Raadscommissie Bouwen, Wonen en Buitenruimte
Subcommissie bestemmingsplannen op 27 september 2022

Hoorzitting Bestemmingsplannen Hoek van Holland Voorduin en Schiekadeblok

Tekening 1: Situatie – zicht vanuit Provenierswijk – op het moment van de schaduwstudie d.d. 2008-2009 (voordat het nieuwe CS is gebouwd).

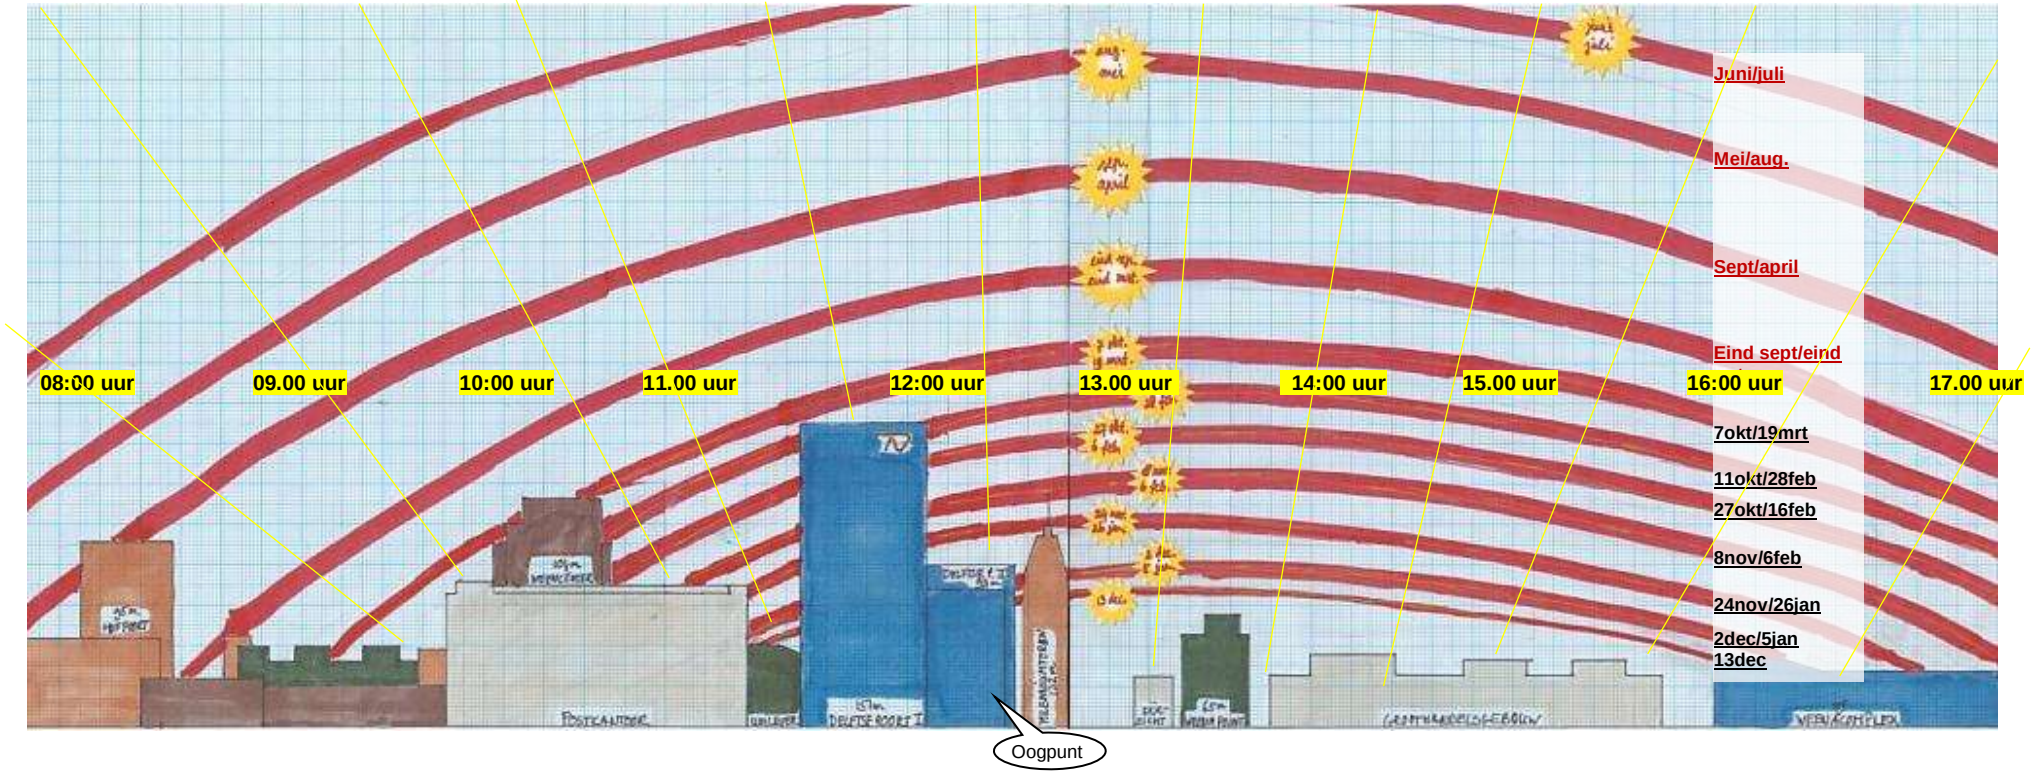
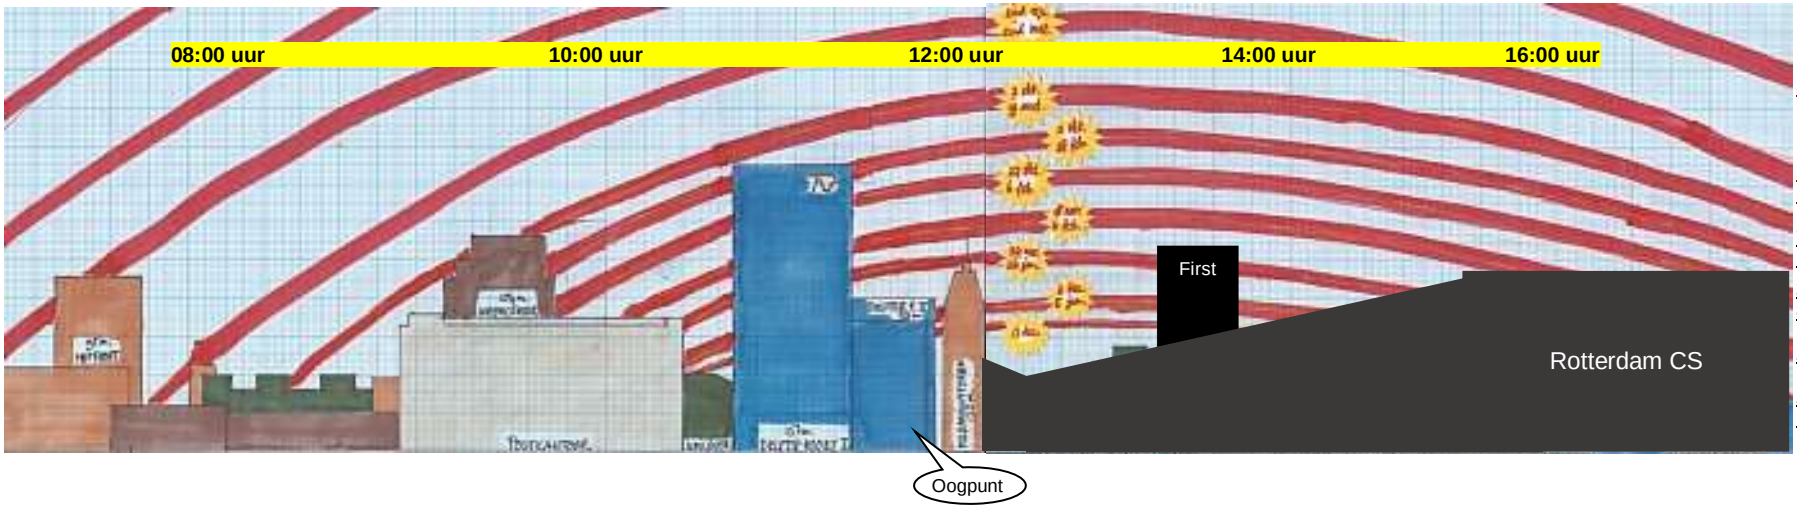
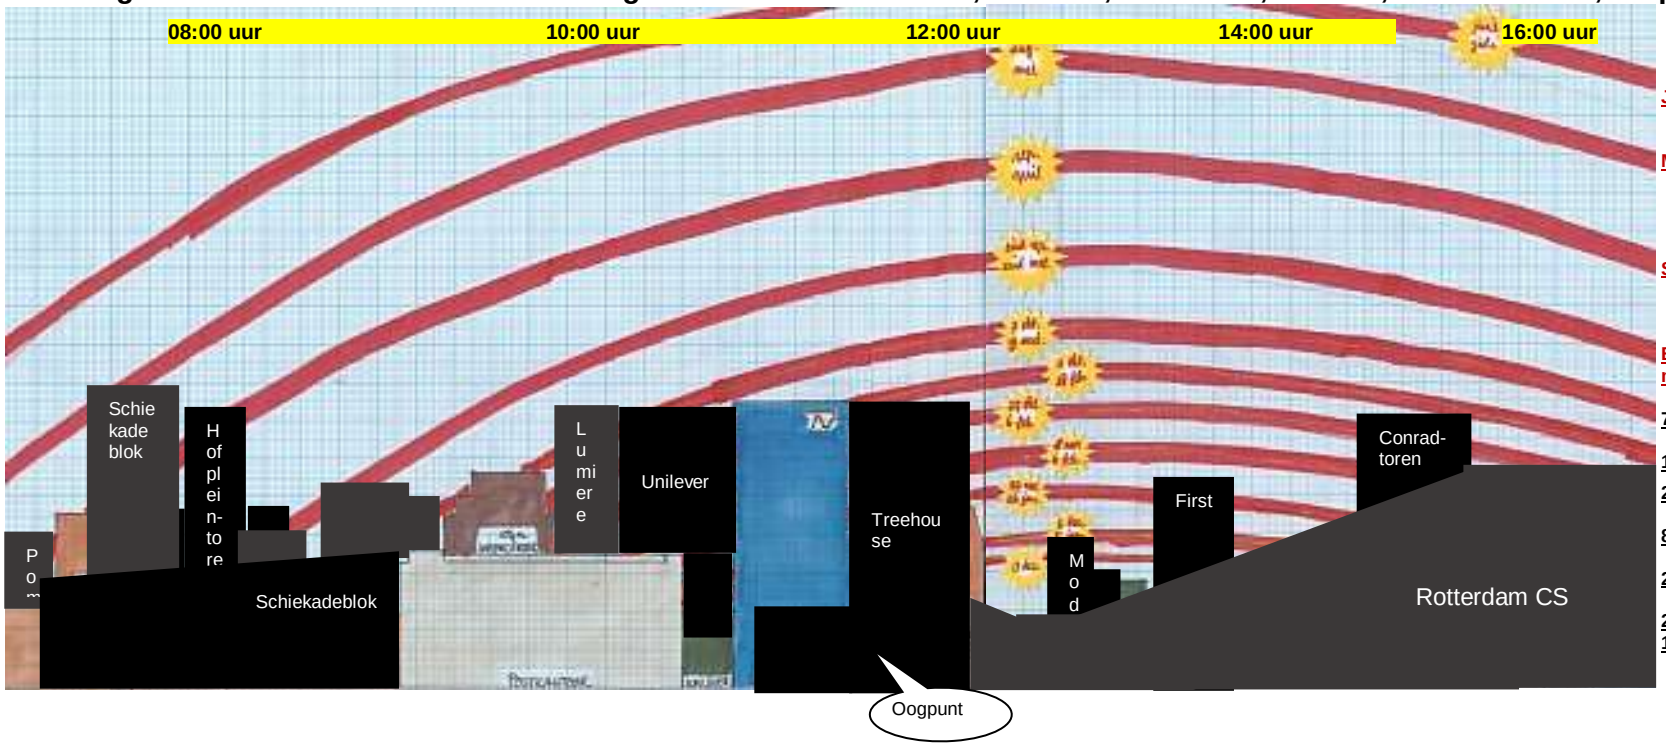
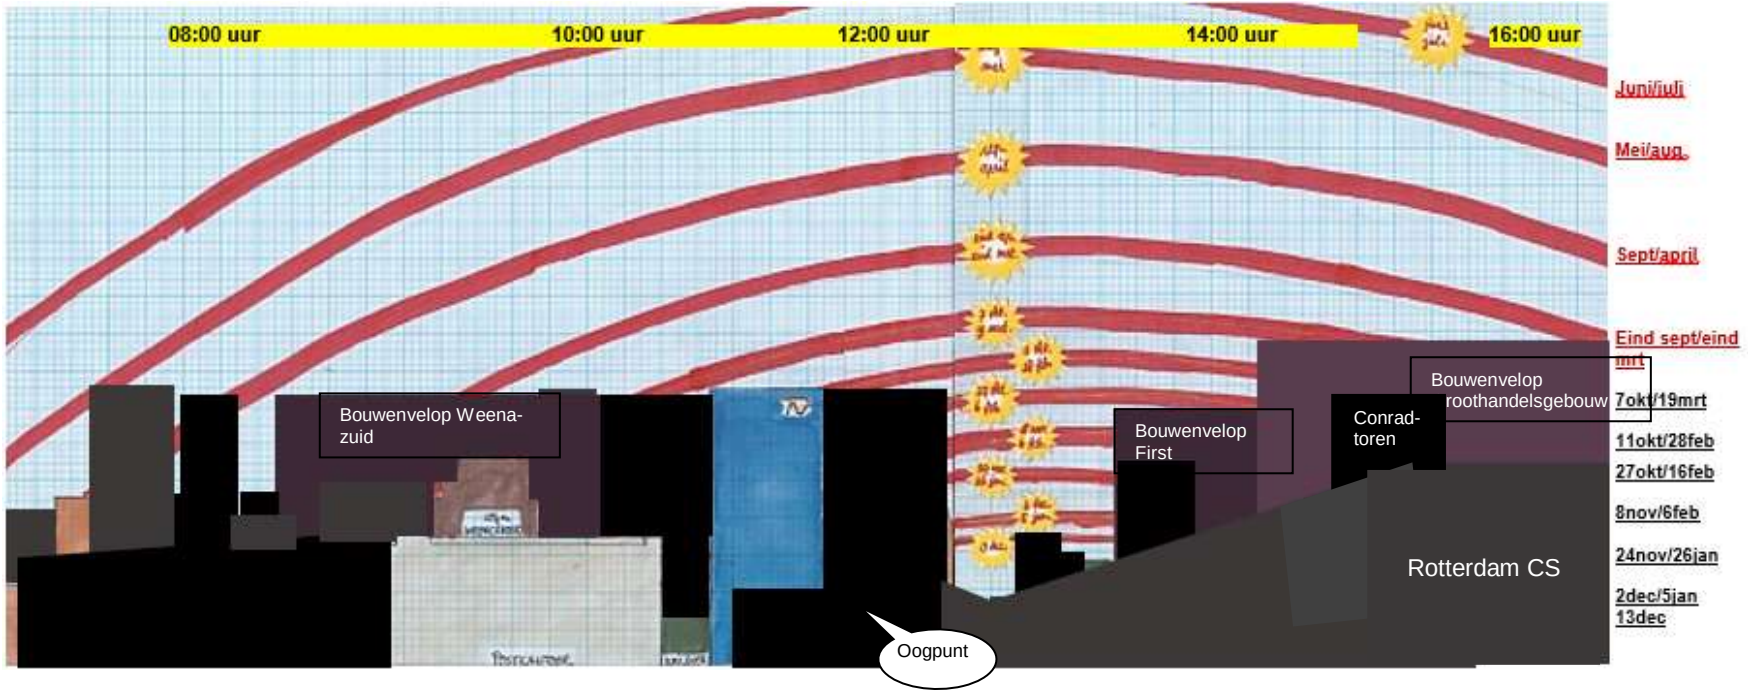
- De tekeningen laten zien dat Provenierswijk met cumulatie van alle plannen méér dan een half jaar bijna volledig in de schaduw gezet wordt en dat ook schaduwvorming in het voorjaar/zomer. De gemeente doet aan salamitactiek door per keer cq per ontwikkeling/bestemmingsplan opnieuw naar de schaduweffecten te kijken.
- **Treehouse is daar de belangrijkste factor in omdat het juist op de hoogste stand van de zon (rond 12 uur en dan is de meeste positieve effect van de winterzon) de hart van de wijk volledig in de schaduw zet.**
- De plannen voldoen niet aan de afspraken met Provenierswijk (niet meer dan 1 uur schaduw in de ochtend) én niet aan de Haagse bezonningsnorm.

De Provenierswijkregel luidt dat één uur extra schaduw mag komen op de Provenierswijk door de plannen in het hele RCD inclusief Schiekadeblok. Die regel is getoetst en wordt niet overtreden.
